改善箇所説明図

基準不適合発生箇所

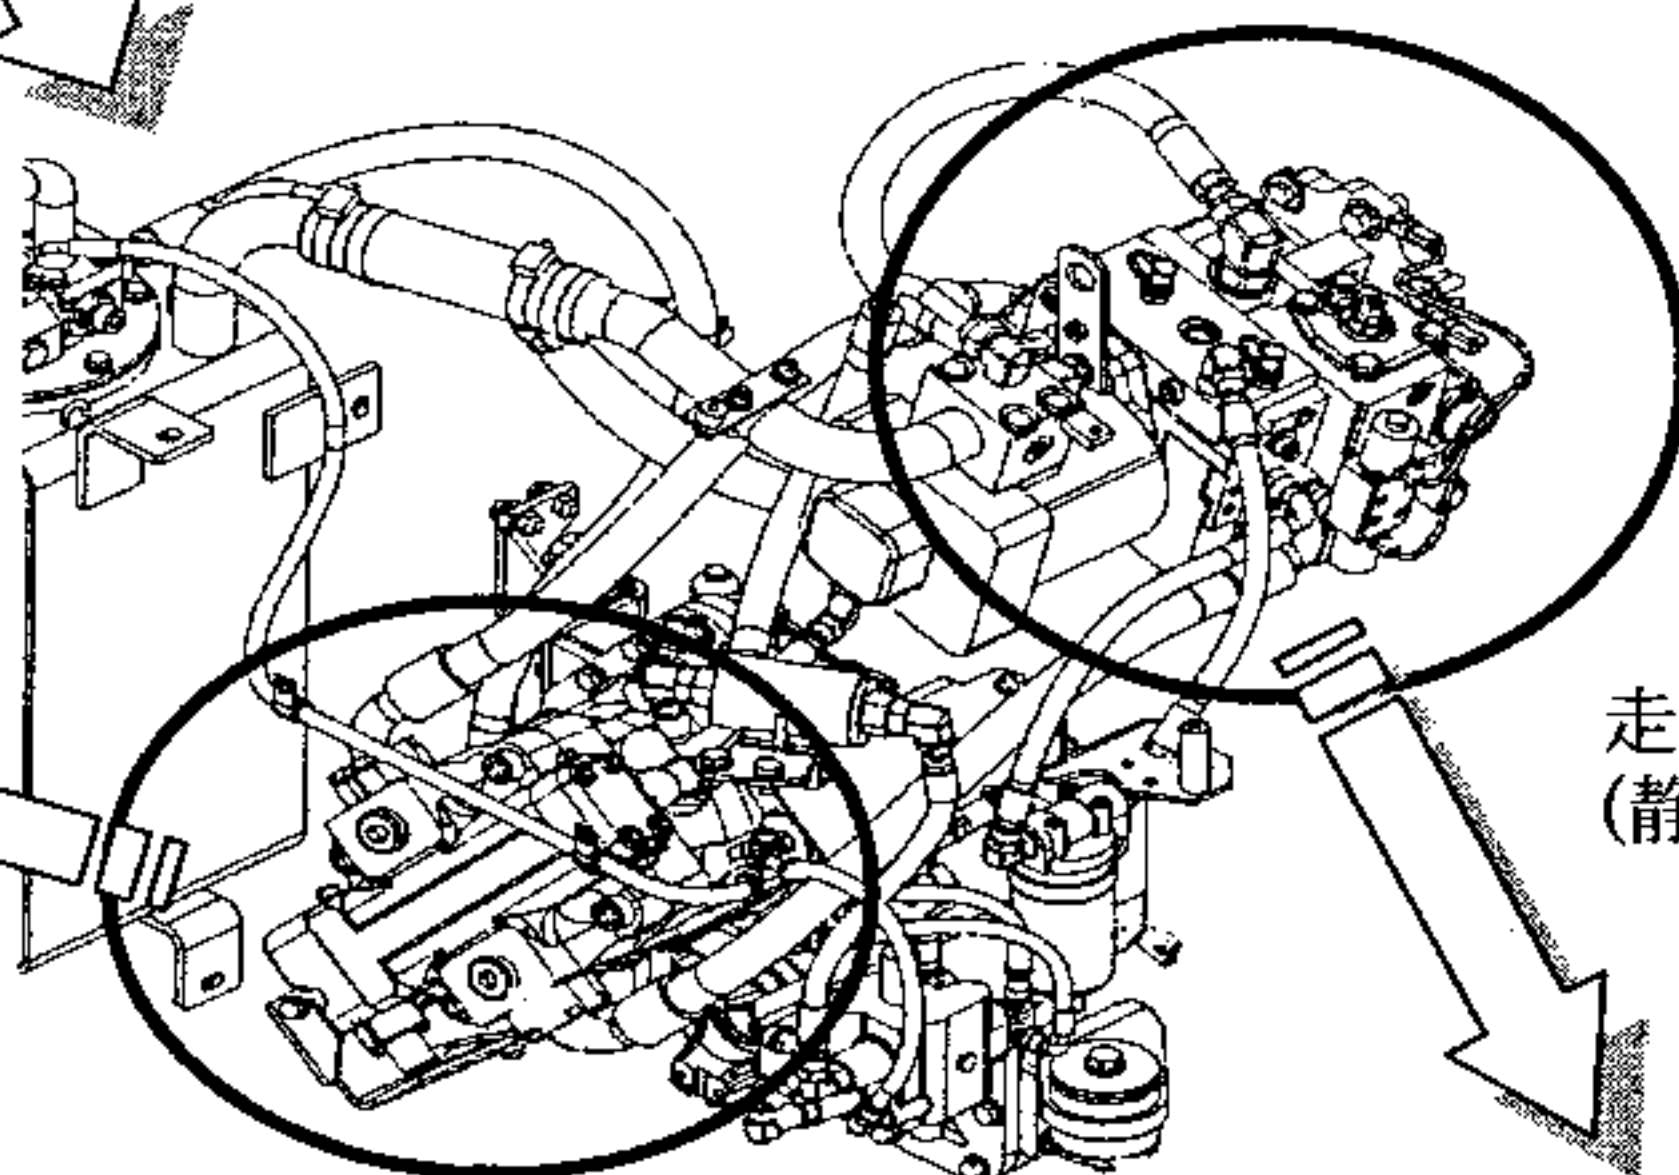
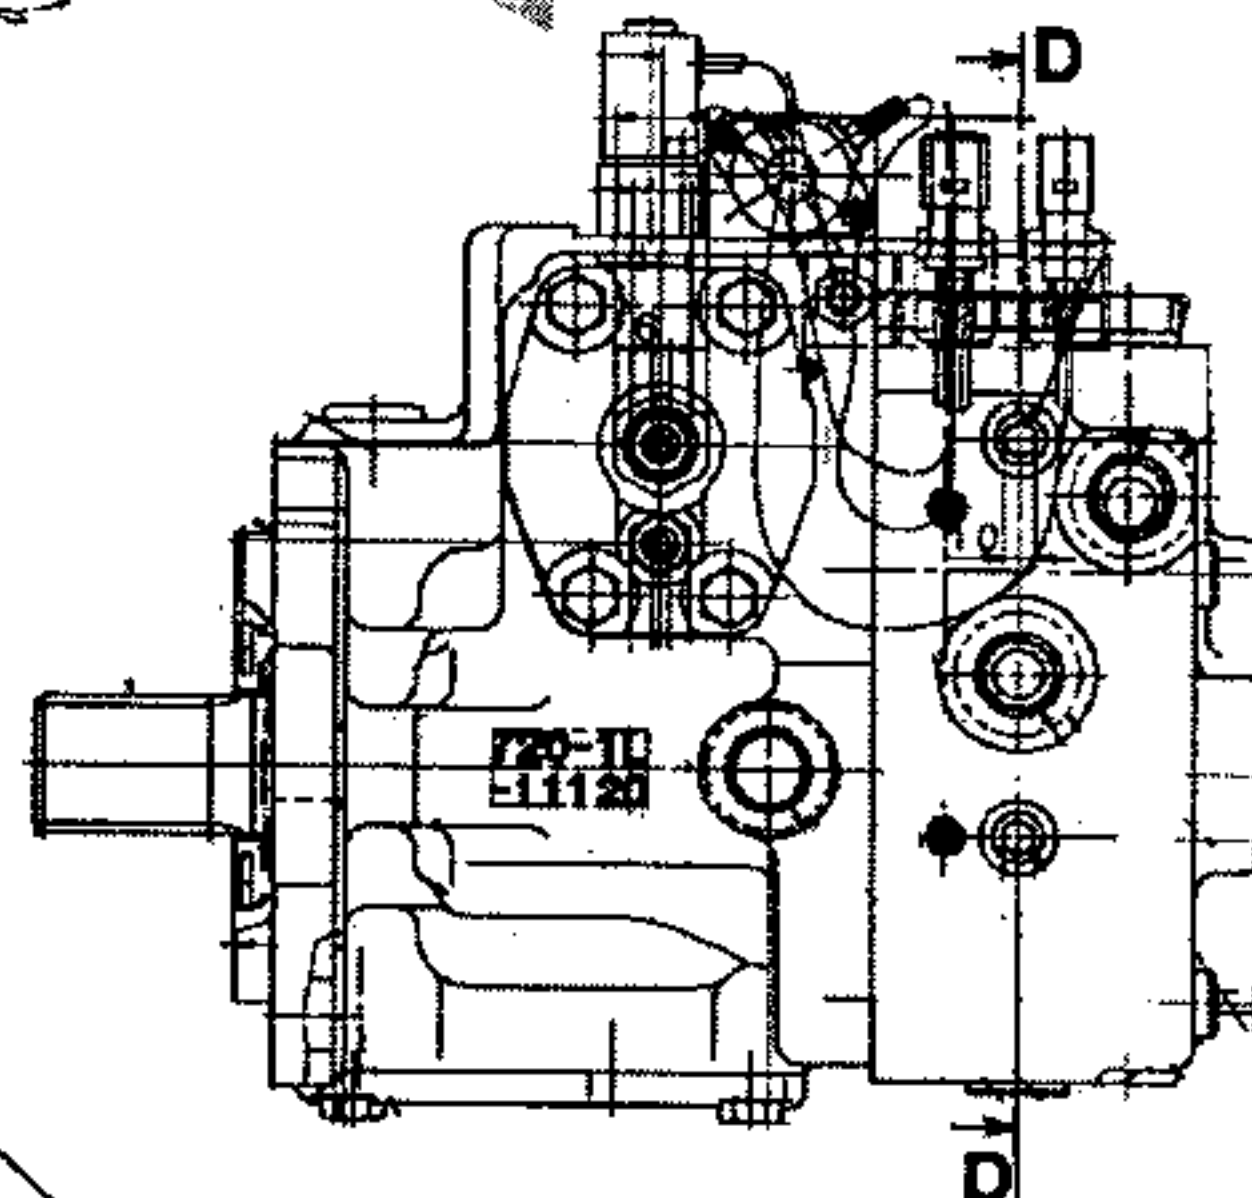
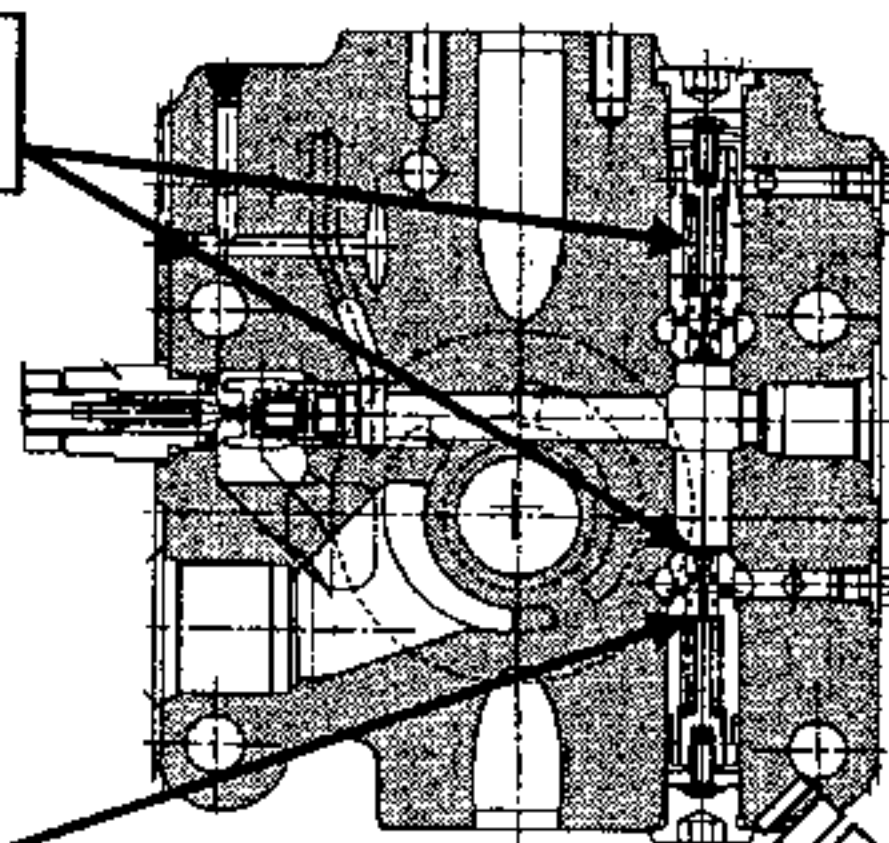
ピストン(破損発生箇所)

静油圧変速機の走行ポンプに装着されている高圧リリーフ弁の圧力設定及び油圧解放通路の径が不適切なため、走行中に急な前後進の切り換え操作を行うと、走行ポンプと走行モータの間の油圧回路に過大な圧力が発生し、走行モータのピストンが折損するものがある。そのため、エンジンを停止して再始動した場合、当該ピストンの破片がシリンダ部から外れ、走行ポンプからの油圧が走行モータに伝わらなくなり、走行不能となるおそれがある。

改善措置の内容: 全車両、走行モータの作動を点検し、破損しているものは新品と交換する。
また、全車両、高圧リリーフ弁を対策品に交換する。

改善内容 (高圧リリーフ弁)

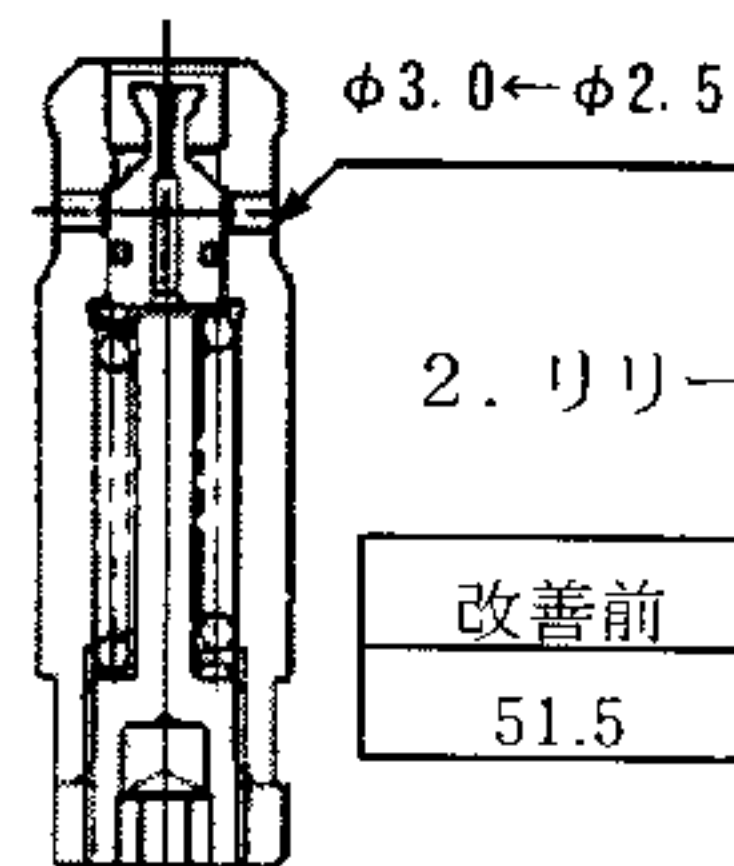
1. 通路変更

2. リリーフ圧変更

改善前	改善後
51.5	45.6

識別: 高圧リリーフ弁のプラグ(2箇所)に黄色ペンキを塗布して識別する。
